From 5.1, 2, e 5.1, 2, e 5.1, 2, e @amsterdam.nl>
Subject **RE: Padelbanen geluid**
To 5.1, 25.1, 2, e 5.1, 2, e @cauberghuygen.nl>
Cc 5.1, 2, e 5.1, 2, e 5.1, 2, e @amsterdam.nl>
Date April 28, 2023 at 9:50:56 AM CEST

Onderwerp: RE: Padelbanen geluid

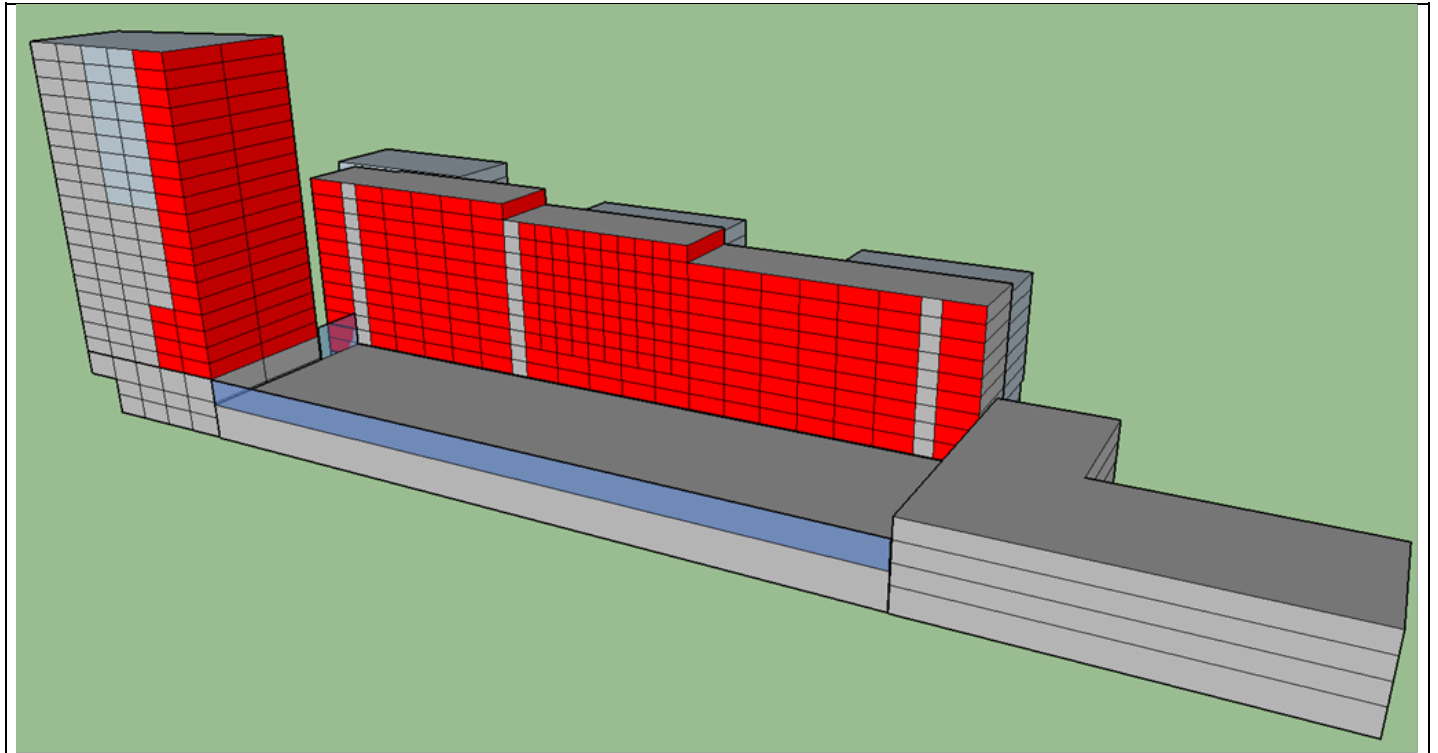
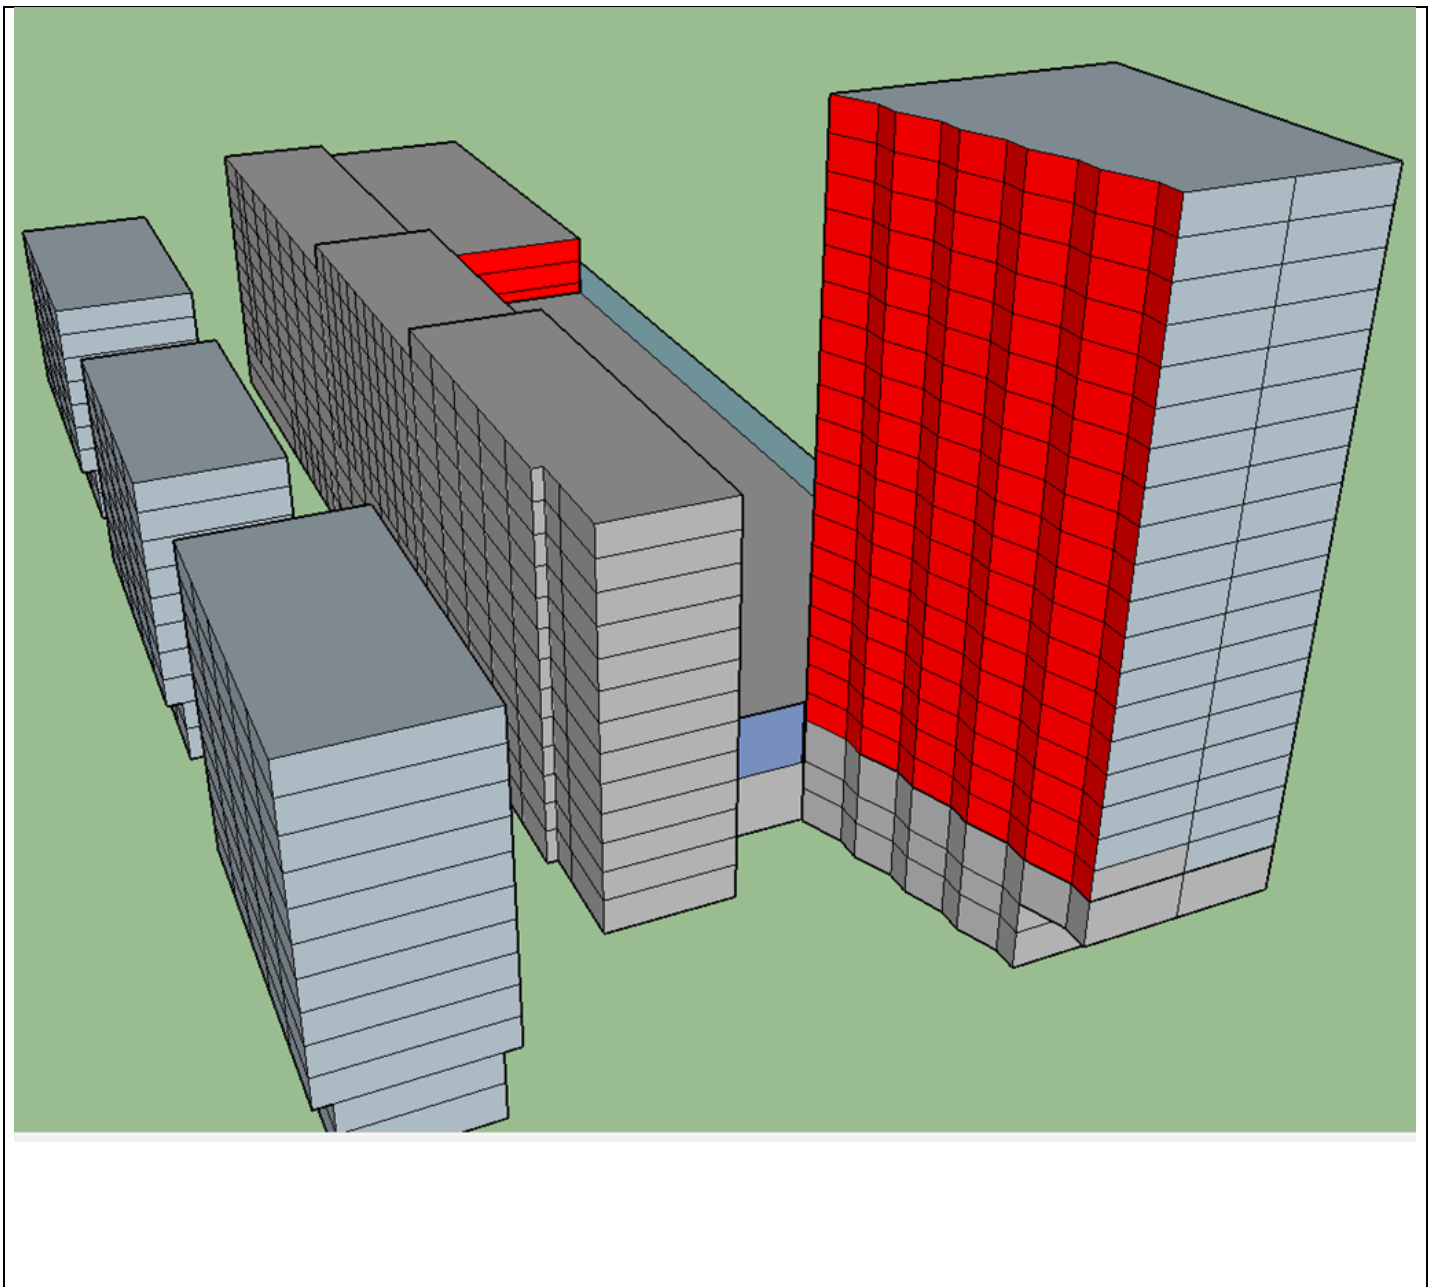
Ik had het onderzoek naar de stedenbouwkundige doorgestuurd. Zij dacht aan de trappenhuizen te zien dat in onderstaande SketchUp het vorige ontwerp van de gebouwen is gebruikt (volgens mij is dat inderdaad zo, nu zijn de G-gebouwen ongeveer even lang). Dus mijn vraag is of jullie dat misschien zouden kunnen aanpassen, als dat niet te veel moeite is. Als het goed is, zouden jullie het juiste ontwerp van de gebouwen moeten hebben.

Wij hebben onze SketchUp-bestanden met de benodigde dove gevels aangepast op de nieuwe geluidresultaten. Uit de berekeningen blijkt dat in geval van padelbanen, ten opzichte van de benodigde dove gevels op basis van het tennispark, de gehele westgevel van de woontoren T doof uitgevoerd dient te worden. Ook ter plaatse van een gedeelte van de oostgevel is een dove gevel benodigd (ca. 24% van de gevel). Zie de onderstaande figuren.

Figuur 5.3: Locaties van benodigde dove gevels vanwege sportgeluid tennispark (rood gearceerd)

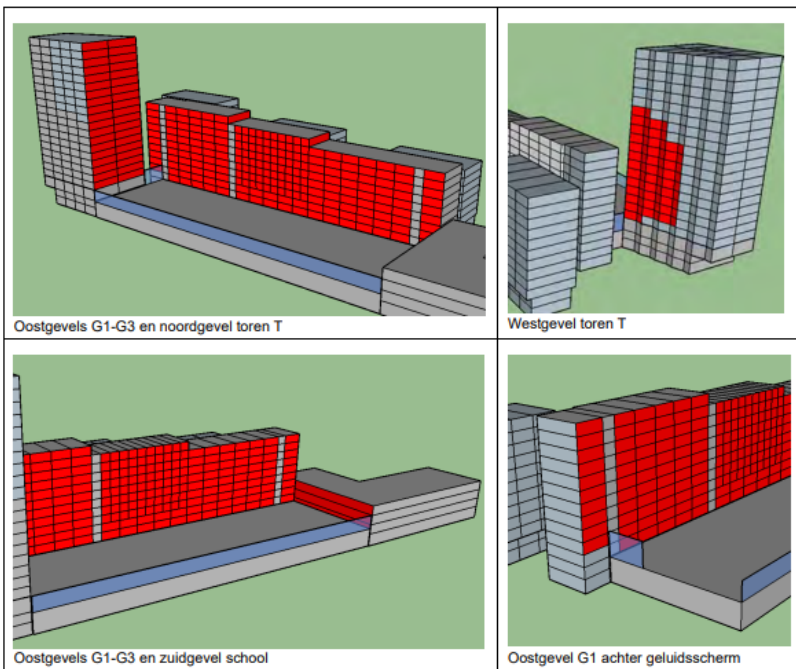
Ik zag dat bij de Westgevel van de Toren niet alle woningen een dove gevel krijgen.

Zou dat een probleem zijn als we uitgaan van padelbanen?

Uitgaande van enkel padelbanen (dus bijvoorbeeld 15-16 padelbanen, in plaats van 8 tennisbanen) gaat dat zeker een probleem geven bij meer gevels binnen het plan, in ieder geval bij de westgevel van de toren.

Maar: indien er slechts 2 padelbanen komen, en daarnaast 7 tennisbanen is de geluidtoename weer erg beperkt. En dan maakt het ook uit waar de padelbanen komen.
